・今後の浸水対策

第2回委員会での意見

⑤三川排水区の浸水深に対する内水・外水の区分 (ポンプ場内の水位)

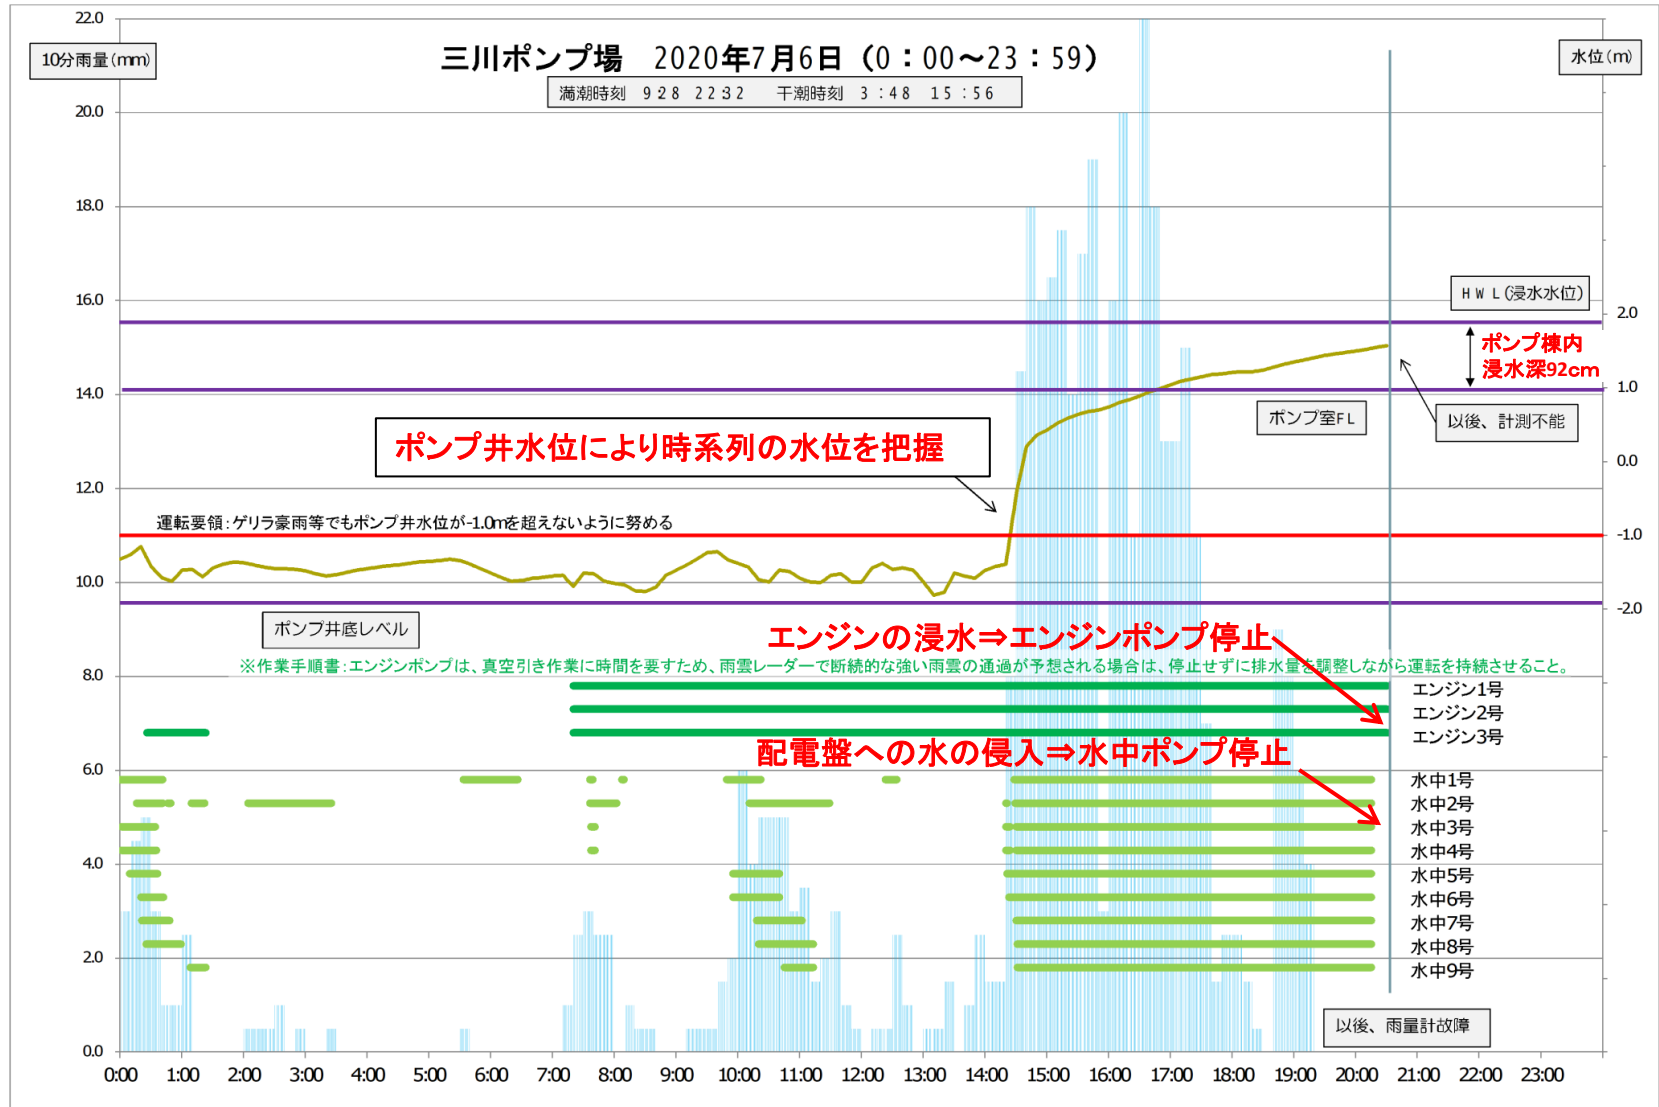
- ・浜田、明治のようにピーク時にポンプ能力が負けているが、雨が止むと水位が下がっている。一方、三川は雨が小康状態になっても水位が上がっている。
降雨が少ないにもかかわらず、ポンプで水を吐いているのに、水位が上がっている原因として考えられることは何かあるか。
- ・三川排水区の浸水について、諏訪川からの溢水は考えにくい。地表面を伝って排水区域外から入ってくるか、船津新川からの越水が考えられる。(船津新川からの溢水痕跡あり)
- ・外水からの溢水量が多い場合、ポンプ増強だけでは対策として不十分である。河川の対策も併せて実施する必要がある。
- ・三川ポンプ場で浸水が起こった原因と合わせて、他ポンプ場が浸水しなかった理由も整理してほしい。
- ・耐水化の話は、東日本大震災の津波で出てきたが、内水は平成30年7月豪雨頃から出てきたので全国的に見ても内水に対する耐水化事例は少ない。

三川排水区のみ、時系列の浸水位より外水、内水浸水量の推計が可能である。
